高浜発電所 1 号炉、2 号炉、3 号炉及び 4 号炉 原子炉設置変更許可申請書 新旧比較表

2021年11月

関西電力株式会社

第2図 発電所全体配置図（添付書類八 第2.1図）

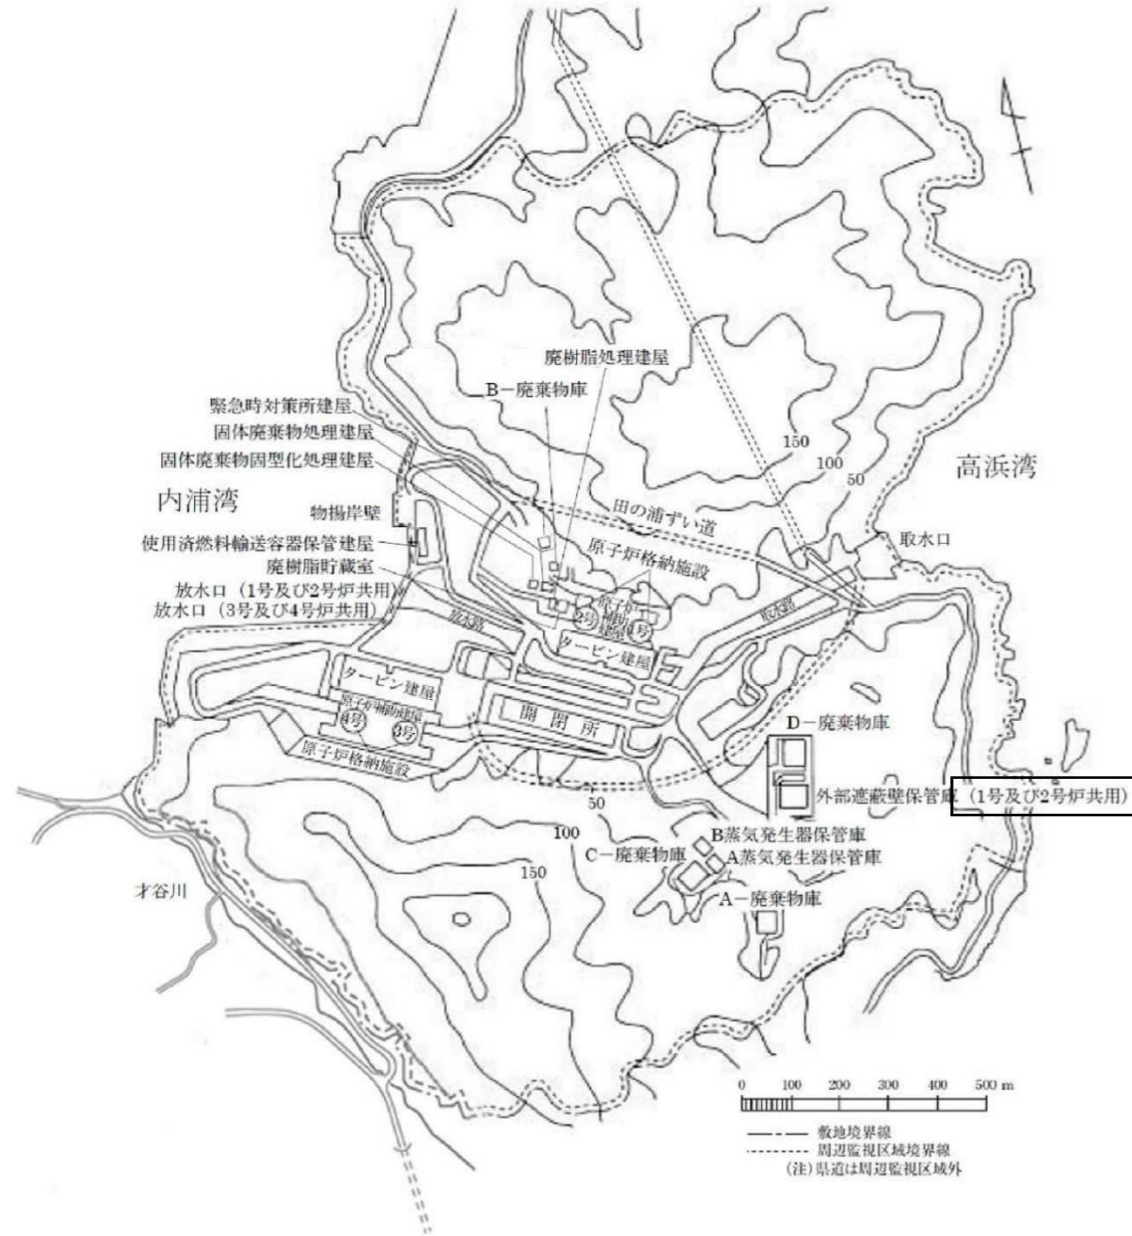
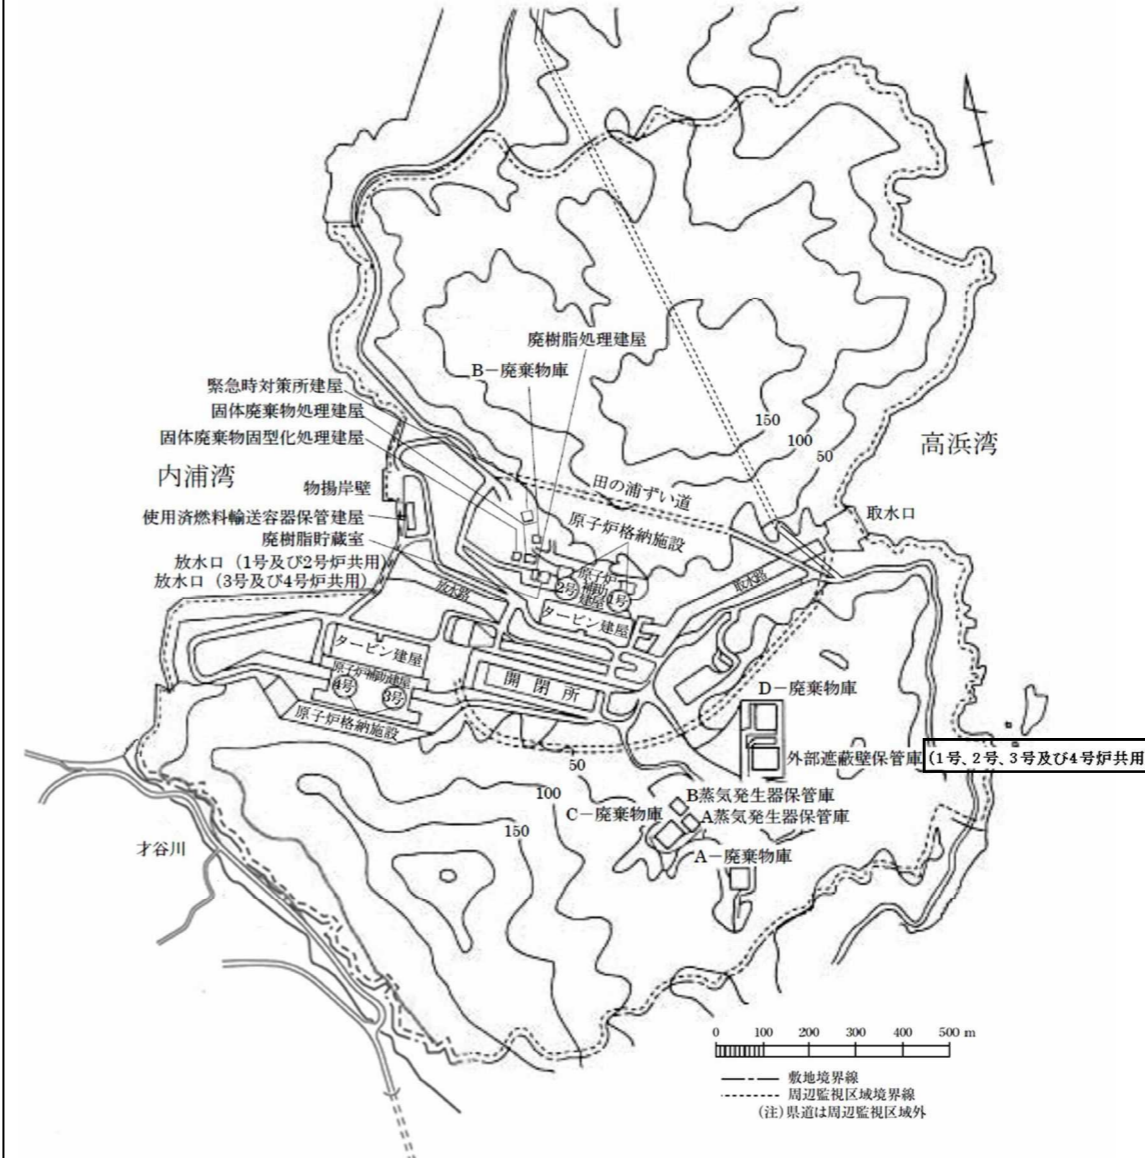
外部遮蔽壁保管庫の共用化

第18図 放射性廃棄物の廃棄施設の流路線図 (添付書類八 第7.1図)

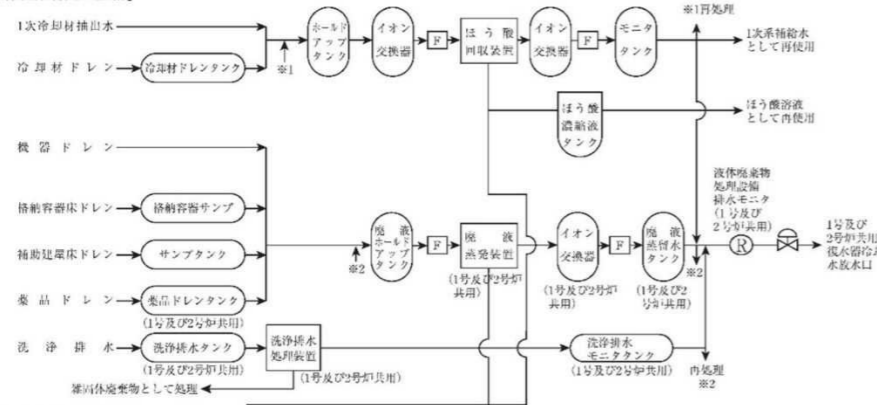
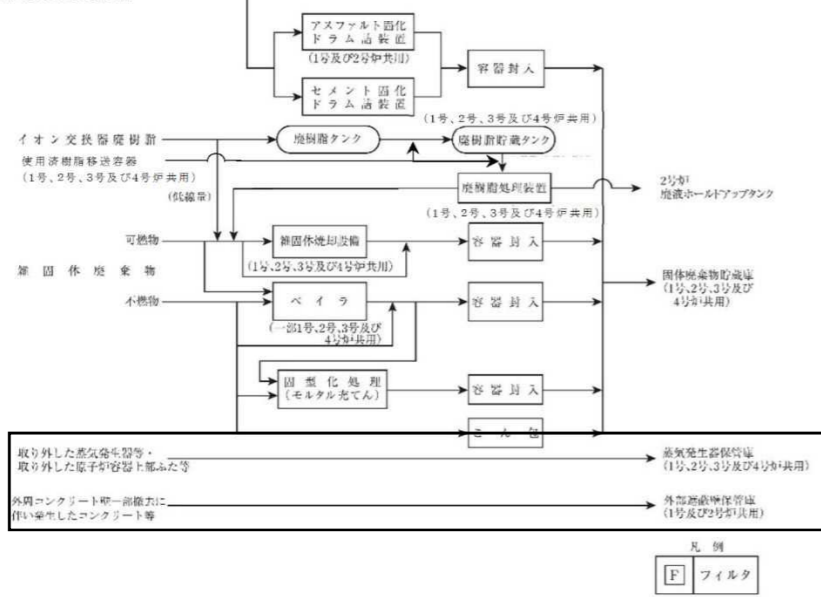
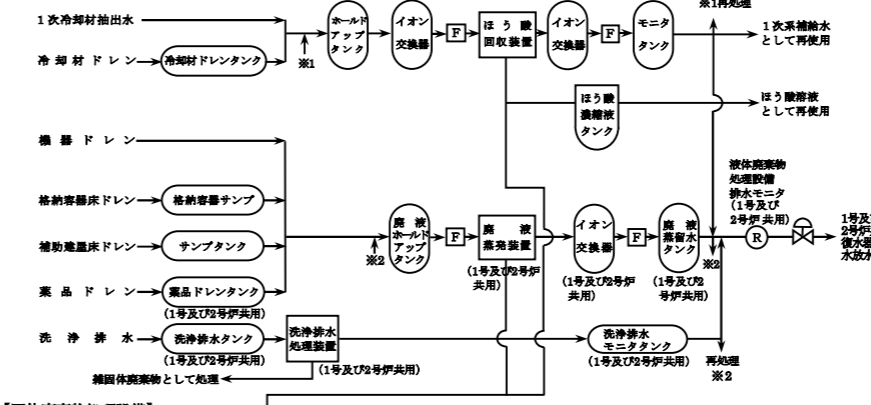
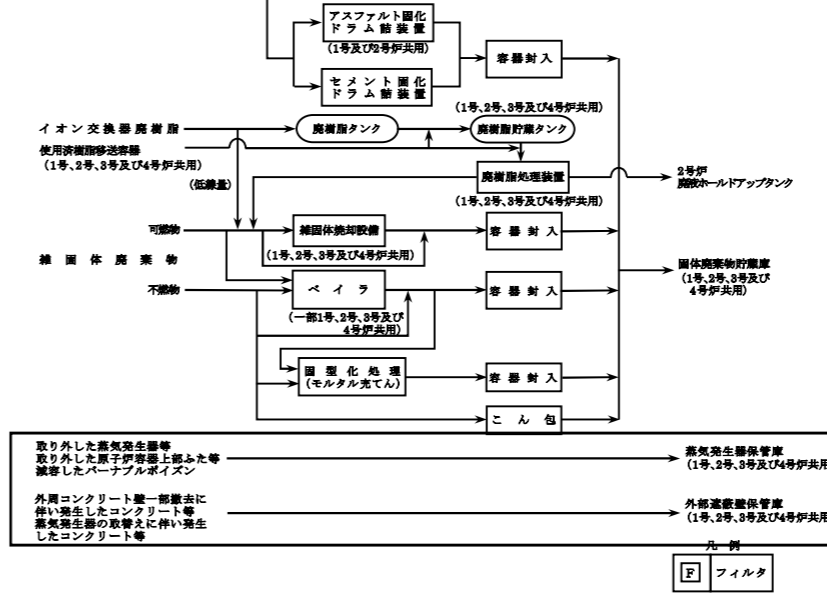
保管対象物の変更  
外部遮蔽壁保管庫の共用  
化

第18図 放射性廃棄物の廃棄施設の流路線図（添付書類八 第7.1図）

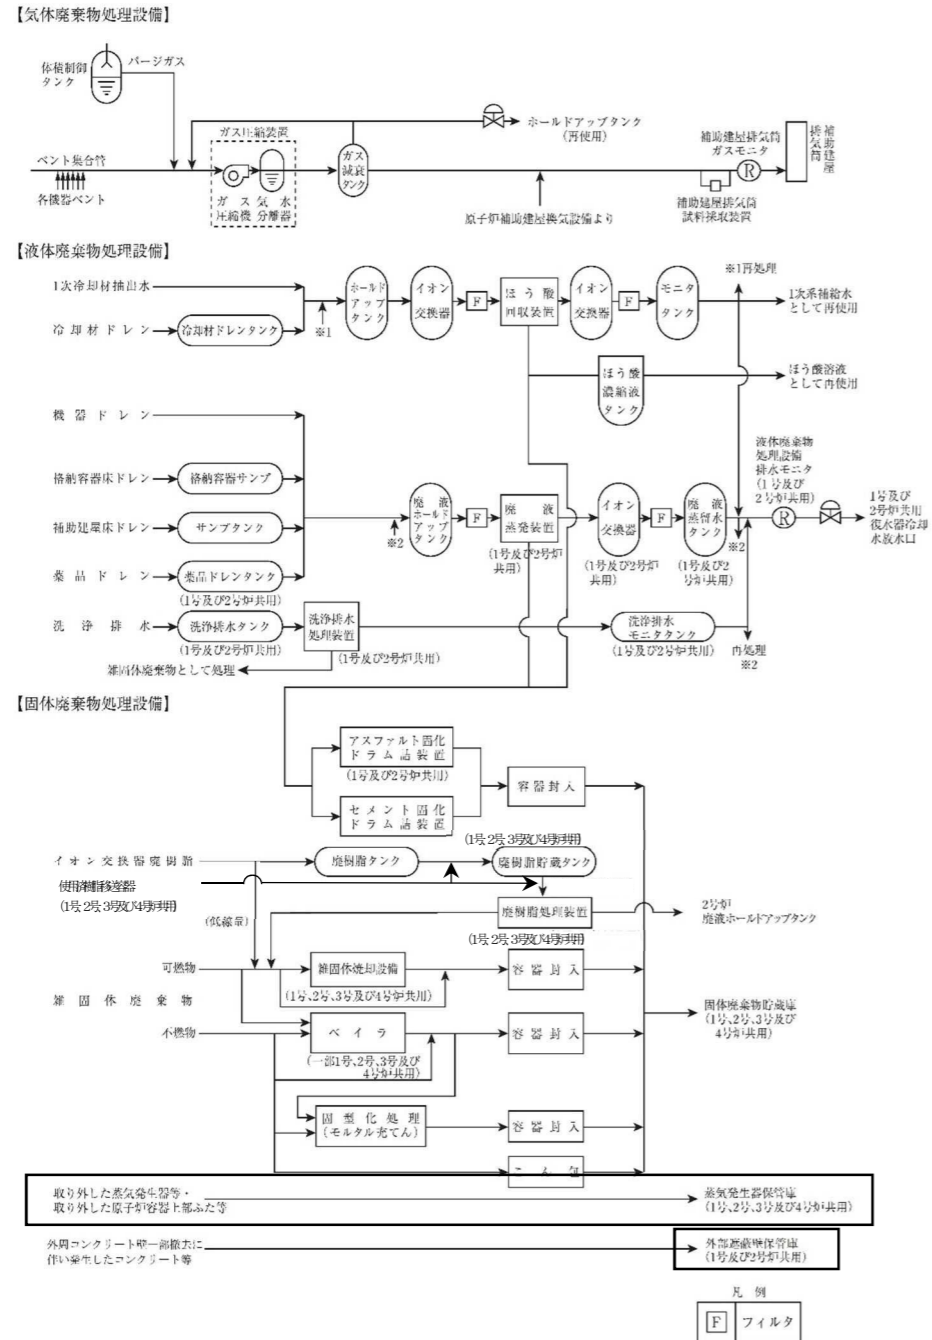
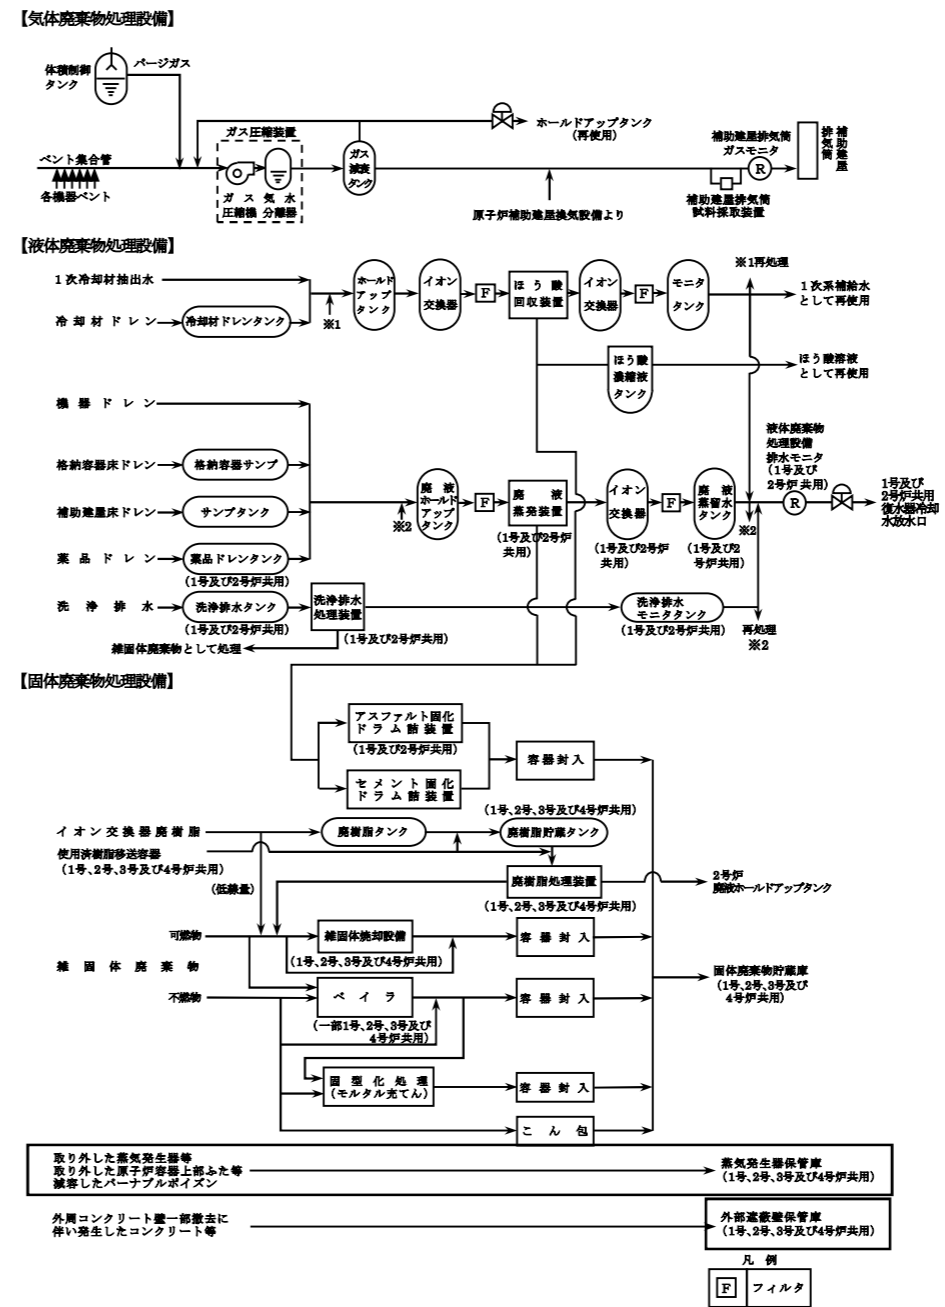
保管対象物の変更  
 外部遮蔽壁保管庫の共用化

第2図 発電所敷地付近地図(2)（添付書類八 第2.4.1図）

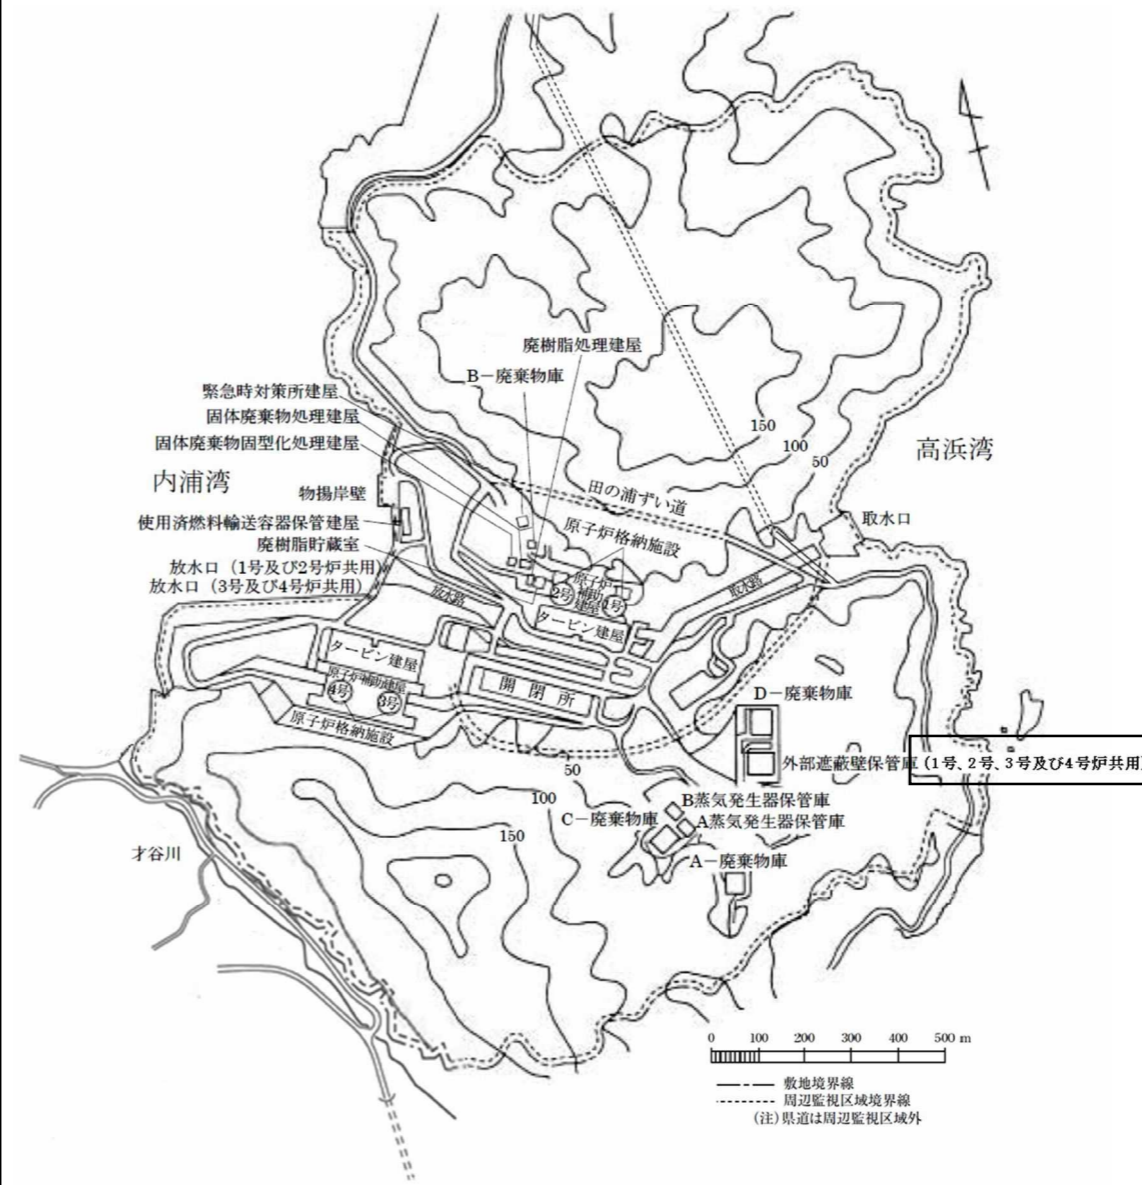
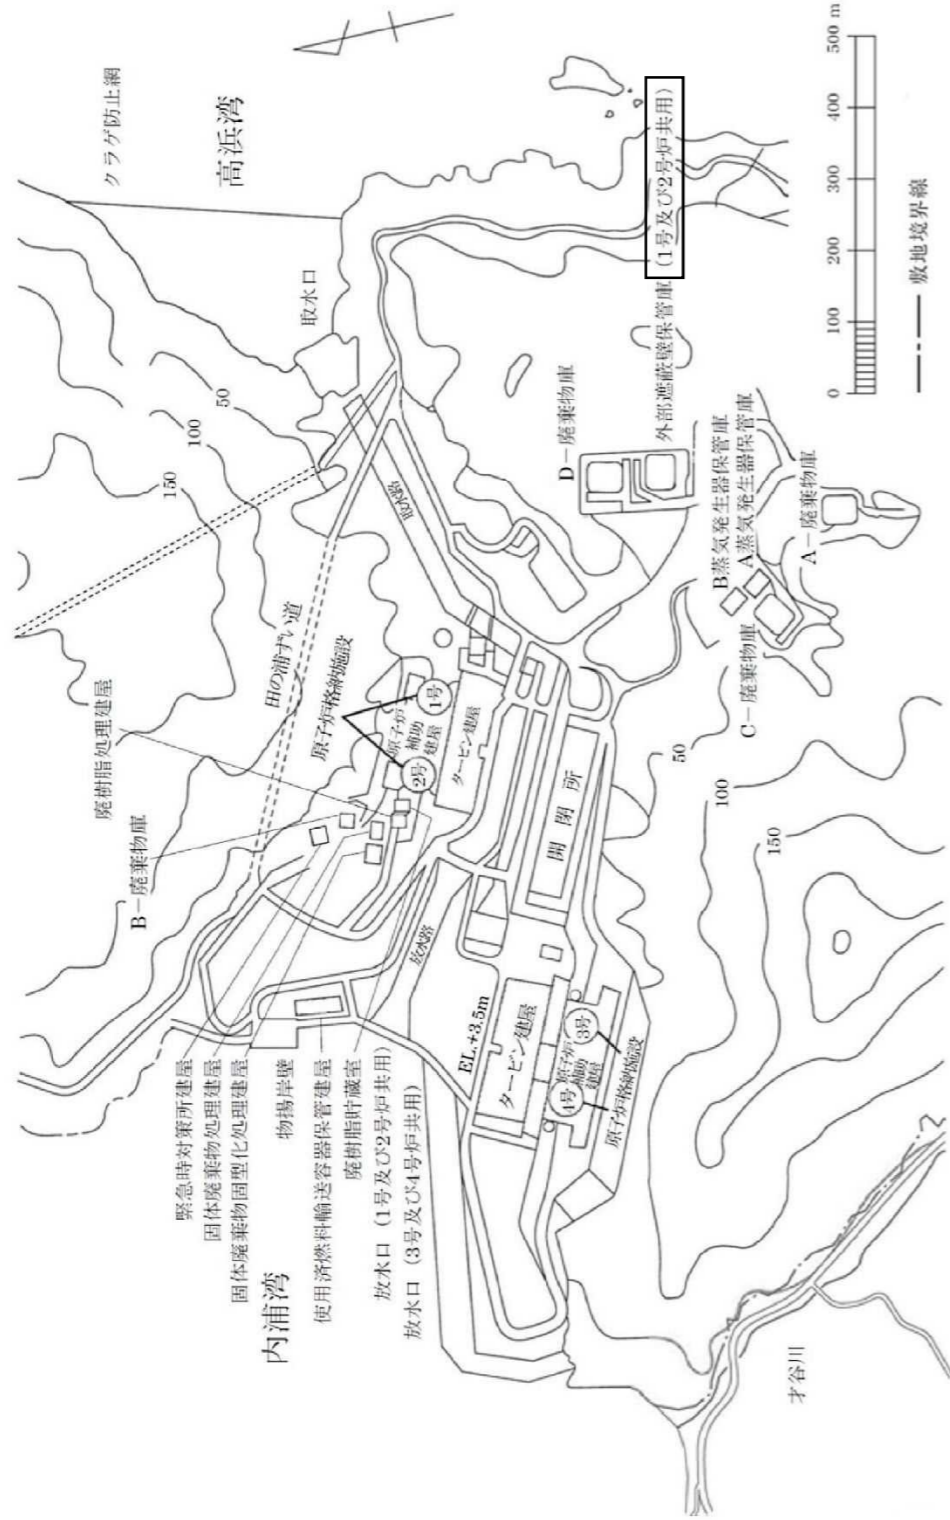
外部遮蔽壁保管庫の共用化

第3図 発電所全体配置図（添付書類八 第2.4.2図）

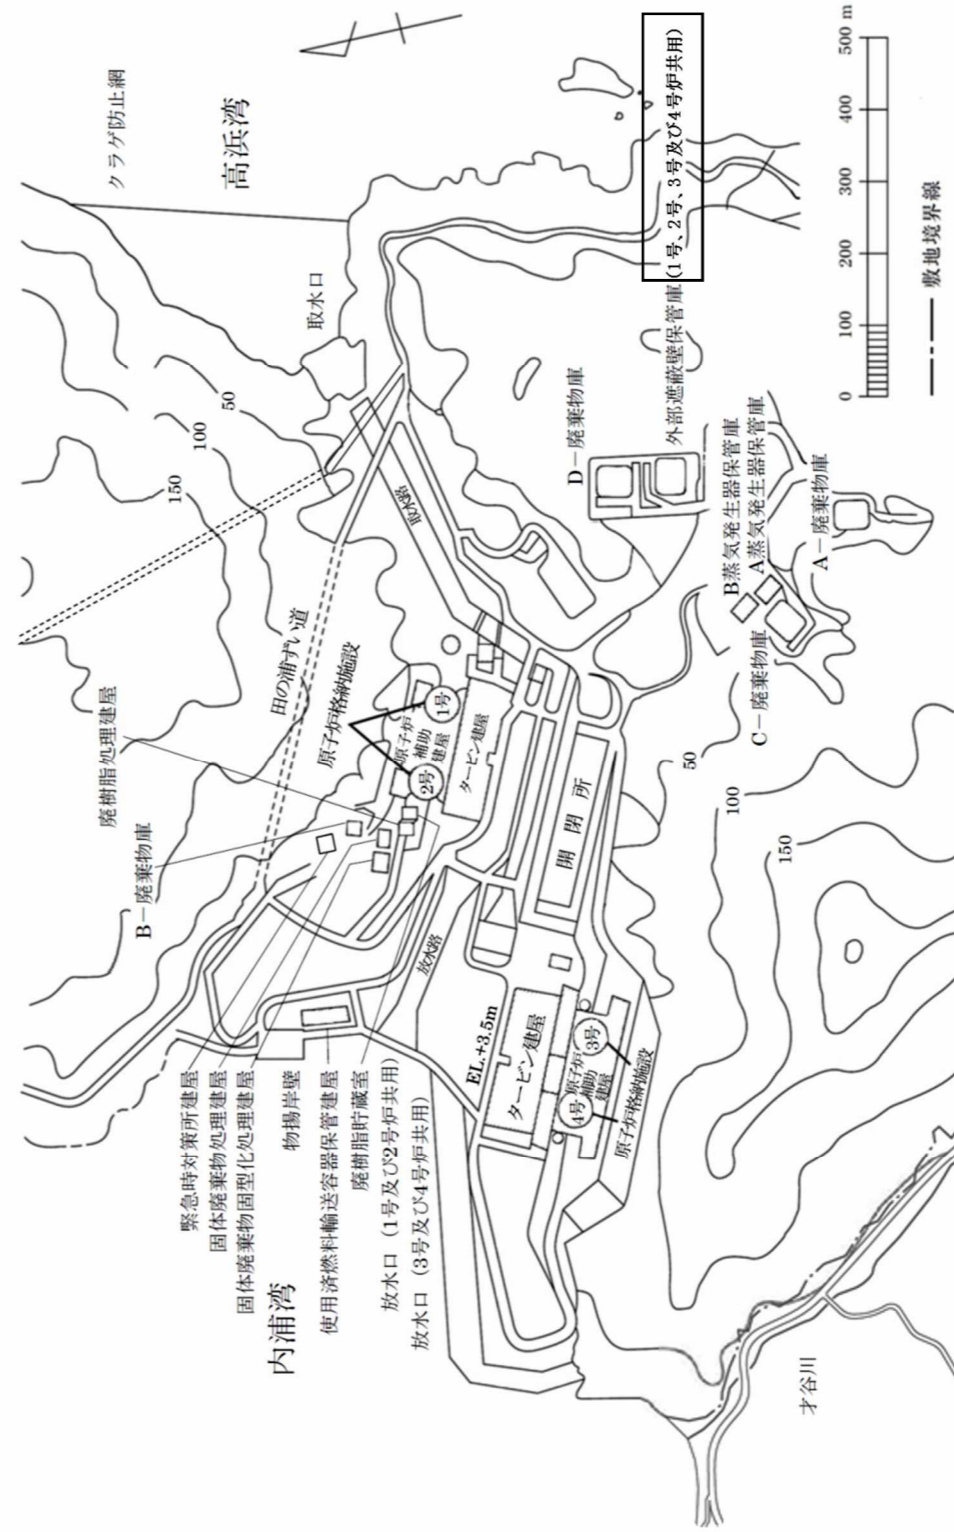
外部遮蔽壁保管庫の共用化
